Verslag ex artikel 8:47 Algemene wet bestuursrecht

Maatwerkvoorschriften Geluid te Noordwijk

STAB-42016

8 april 2025

Afbeelding 2: Ligging toetspunten maatwerkvoorschriften (bron: figuur 1 maatwerkvoorschriften).

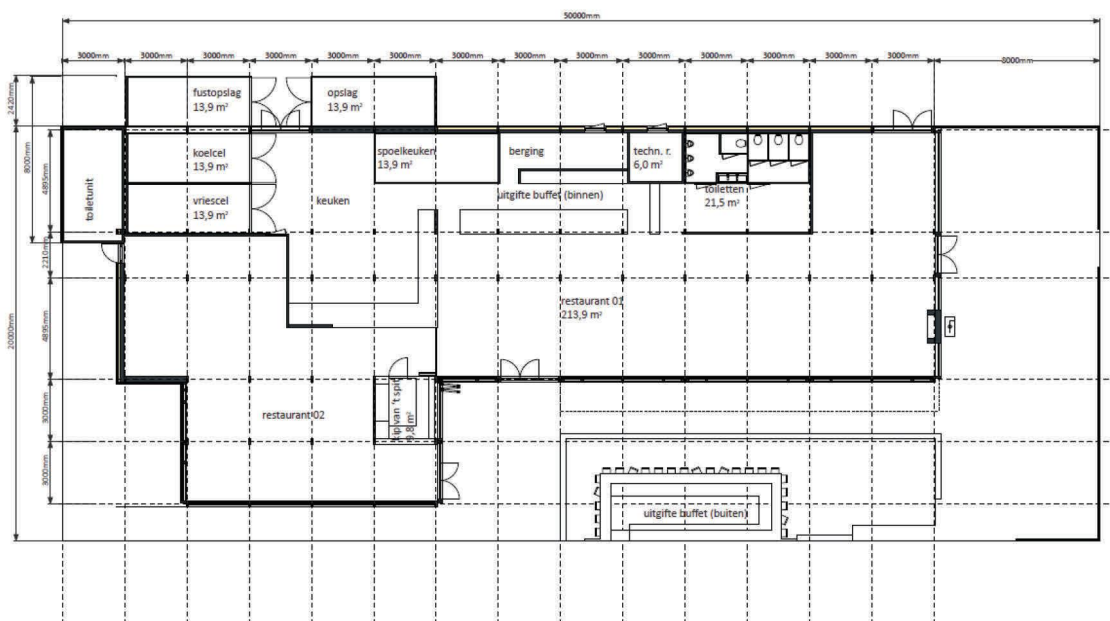
Met het bestreden besluit zijn twee maatwerkvoorschriften gesteld. De maatwerkvoorschriften gelden alleen in de situatie dat muziek op het terras gedraaid wordt en dus niet als alleen binnen het gebouw muziek wordt gedraaid. Voorschrift 1.1.1 stelt op twee locaties (A en B) maximale waarden voor het langtijdgemiddelde beoordelingsniveau ($L_{A,r,LT}$) door versterkte muziek die op het terras ten gehore wordt gebracht. Deze locaties liggen op korte afstand van het terras, zodat bij elke windrichting kan worden gemeten en de versturende invloed van het geluid van de branding minder is. Het maatwerkvoorschrift bepaalt dat de drijver van de inrichting alles doet en laat om te voorkomen dat de opgenomen waarden worden overschreden. De locaties waar deze waarden gelden zijn in figuur 1 behorend bij de maatwerkvoorschriften weergegeven met een bolletje en de letter A, respectievelijk B.

Op locatie A geldt voor het $L_{Ar,LT}$ 62 dB(A) in de dagperiode, 57 dB(A) in de avondperiode en 52 dB(A) in de nachtperiode.

Op locatie B geldt voor het $L_{Ar,LT}$ 56 dB(A) in de dagperiode, 51 dB(A) in de avondperiode en 46 dB(A) in de nachtperiode.

STAB stelt vast dat duidelijk is op welke punten de maatwerkvoorschriften gelden. De posities zijn op figuur 1 bij de maatwerkvoorschriften weergegeven en uit de tekst in tabel 1 van het maatwerkvoorschrift staat "op een afstand van 25 meter ten zuidwesten van het gebouw van de inrichting op de in figuur 1 aangegeven locatie A" en "op een afstand van 25 meter ten noordoosten van het gebouw van de inrichting op de in figuur 1 aangegeven locatie B". Uit de stukken blijkt dat met de tekst "vanaf midden gebouw" die in de legenda onder figuur 1 bij de maatwerkvoorschriften staat, wordt bedoeld vanaf de zijgevel ter plaatse van de nok van het gebouw.
